Vysvětlení zadávací dokumentace č. 2

Dotaz: „Dobrý den, dovolujeme si Vás požádat o vysvětlení zadávací dokumentace k veřejné zakázce „Realizace úspor energie – Obchodní akademie Chrudim“.

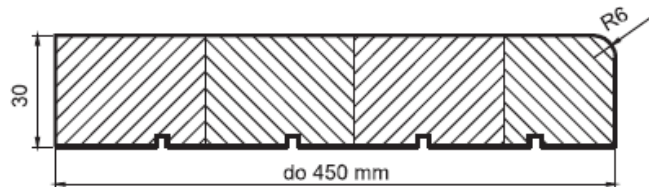
Dotaz: „prosím o upřesnění materiálu vnitřních parapetů: - celomasivní; - dyhovaná DTD.“.

b) Ve výpisech je nakreslený parapet s nosem. Můžeme použít i tento – viz. obrázek?

Odpověď: Vnitřní parapet bude zhotoven z bukového masivu, parapet s nosem, odstín shodný s oknem.

b) Na tvarovém provedení vnitřního parapetu s nosem zadavatel trvá. Profil navržený účastníkem tento požadavek nesplňuje.
